Idéfasehøring, VVM-undersøgelse

- Høringsnotat, Januar 2016

Elektrificering og opgradering Aarhus H.-Lindholm

6F's forslag til en cykel- og gangtunnel under banen

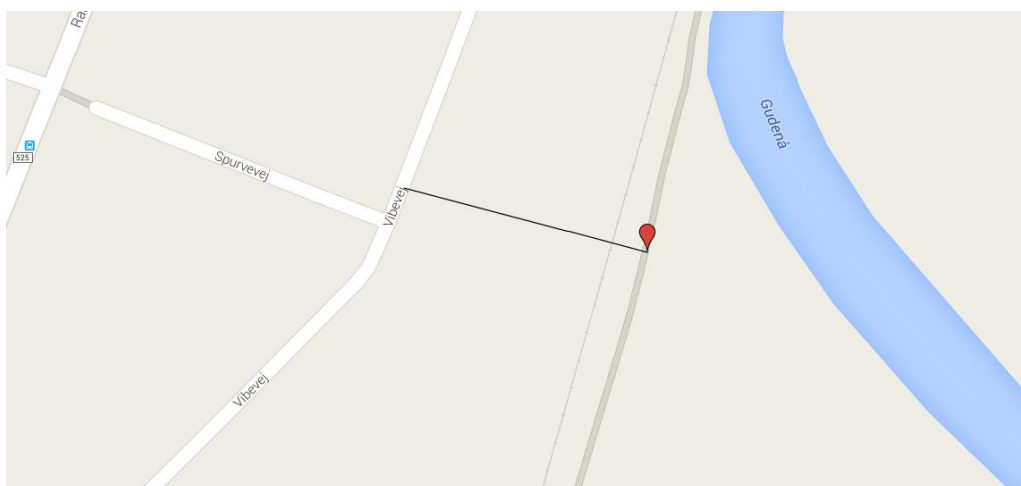
Langå Miljøgruppe (6F) foreslår, at der bliver etableret en fodgænger- og cyklisttunnel under banen i byen Sølyst overfor Langå skole.

6F påpeger at tunnelen kun kan gennemføres i forbindelse med anlægsarbejder på banen.

6F påpeger at der allerede i dag er en del uautoriseret trafik over banelegemet. Dette skyldes at Langå-borgernes adgang til Gudenåen, er yderst begrænset, fordi banen ligger mellem byen og åen.

6F påpeger at en tunnel vil:

- Skabe let og lovlig adgang til Gudenåen for beboerne i Sølyst og Digterparken.
- Give skole og børnehave adgang til naturen i Gudenåområdet.
- Sikre en skolevej fra Skovlystområdet.

6F vurderer at den bedste placering for en tunnel vil være lidt syd for jernbanesvinget (se kort). 6F påpeger at jernbanedæmningen er meget høj på dette sted – ca. 3 meter.

Banedanmark vil gerne se på mulighederne for at koordinere et gangtunnelprojekt med opgraderingerne på banen, såfremt Randers Kommune ønsker dette og finansierer udgifterne til en sådan tunnelforbindelse samt at det tidsmæssigt lader sig gøre med en samlet projektering. Den økonomiske ramme for opgraderingen tillader således ikke, at Banedanmark finansierer anlæg ud over de tiltag, der er nødvendige for ikke at forringe eksisterende gangforhold.

6F's forslag til en omlægning af sti nummer 29

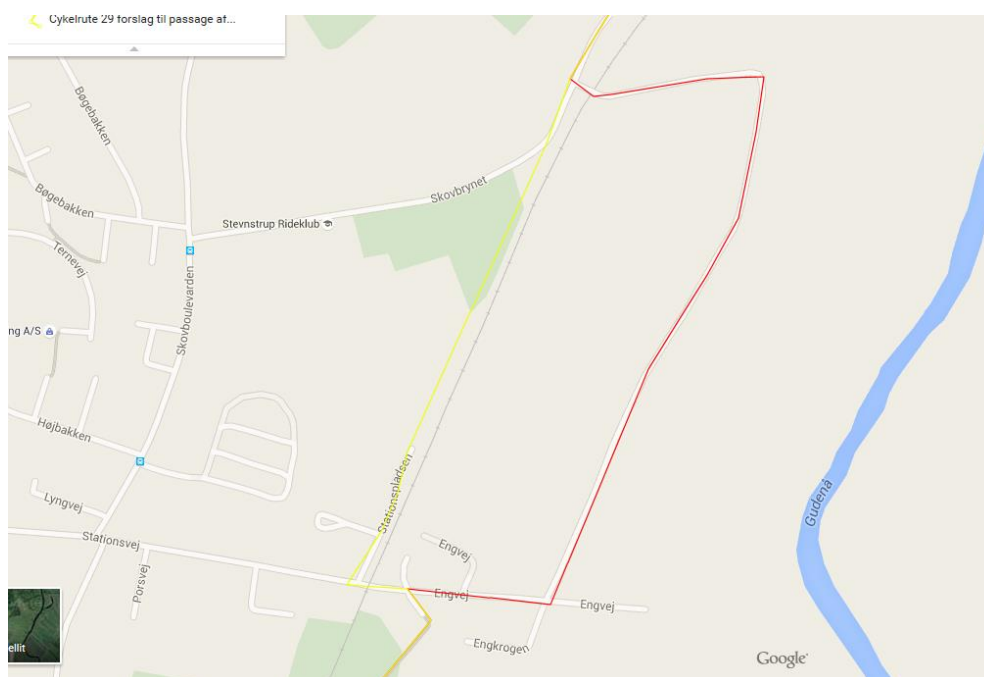
6F påpeger at der i idéoplægget fjernes to overkørsler, og spørger om der i stedet bliver etableret en passage ved Stationsvej i Stevnstrup.

6F ønsker at vide hvad der skal ske med broen over banen ved Skovbrynet, som indgår i cykelsti 29?

Miljøgruppen foreslår, at Banedanmark og Randers kommune aftaler en forlægning af sti 29 langs nordsiden af banen til Skovbrynet i Stevnstrup (ca.

600 meter), så stien kan anvende den kommende passage ved Stationsvej/Stationspladsen.

Banedanmark etablerer erstatomsanlæg der sikrer adgang til alle arealer, som hhv. overkørslerne og eksisterende broer giver adgang til. Banedanmark undersøger i samarbejde med Randers Kommune hvordan den rekreative sti skal forløbe i den fremtidige situation. Herunder undersøges i hvilket omfang stiens krydsninger af banen kræver medfinansiering af kommunen.
